改善箇所説明図

車外扉開閉スイッチ配線の接続部

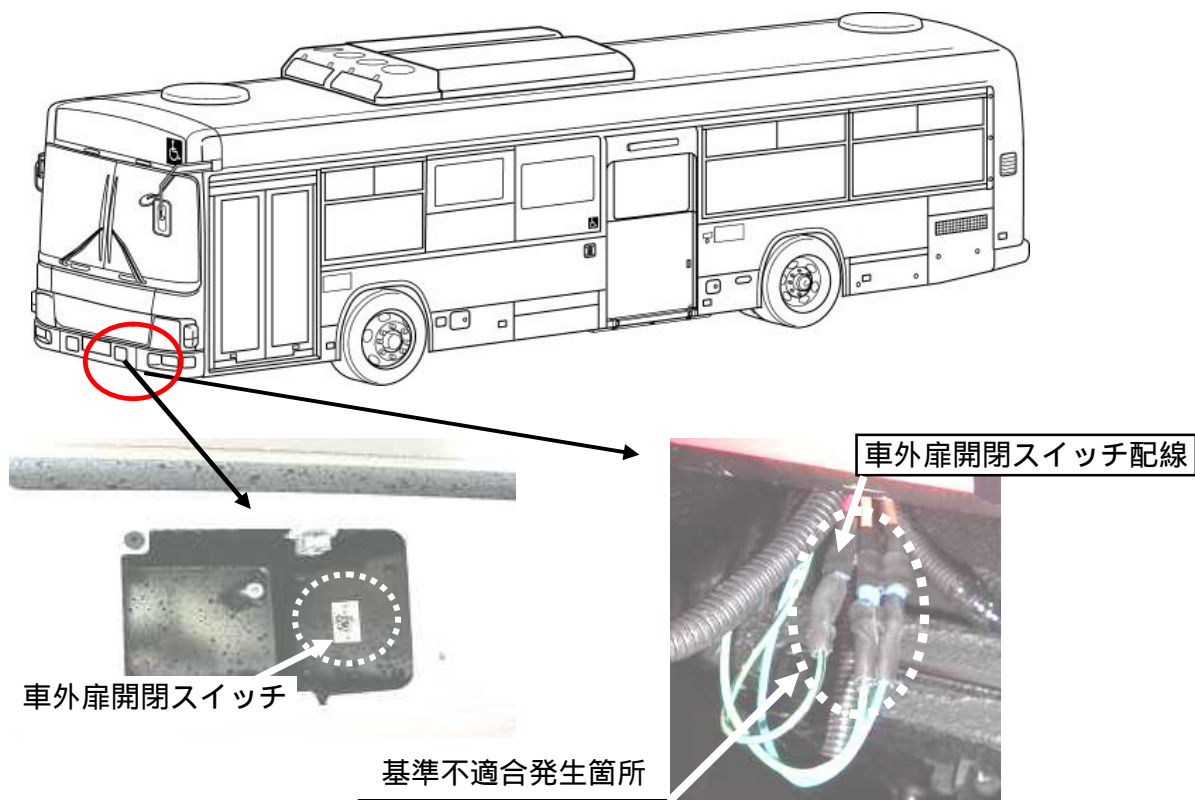
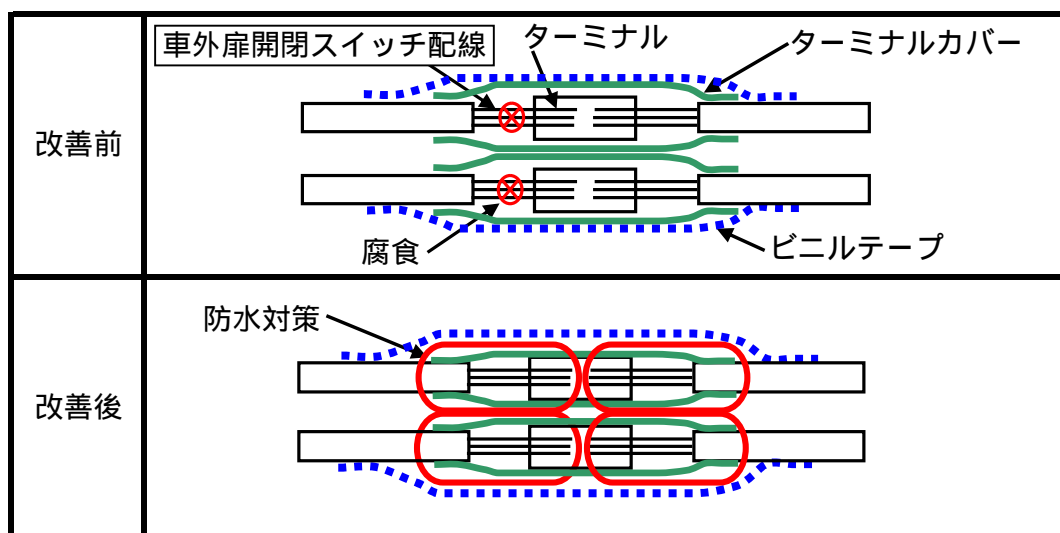
路線バスの車外扉開閉スイッチにおいて、当該スイッチ配線の接続部の防水処理が不適切なため、配線内部に水が浸入するものがある。そのため、そのままの状態で使用を続けると、当該配線が腐食・断線し、最悪の場合、車外扉開閉スイッチ及び運転者席の扉開閉スイッチで、扉の開閉ができなくなるおそれがある。

全車両、車外扉開閉スイッチ配線の接続部の防水処理状態を点検し、不適切なものは防水対策を実施する。また、配線に腐食が見られるものは、配線を修理する。
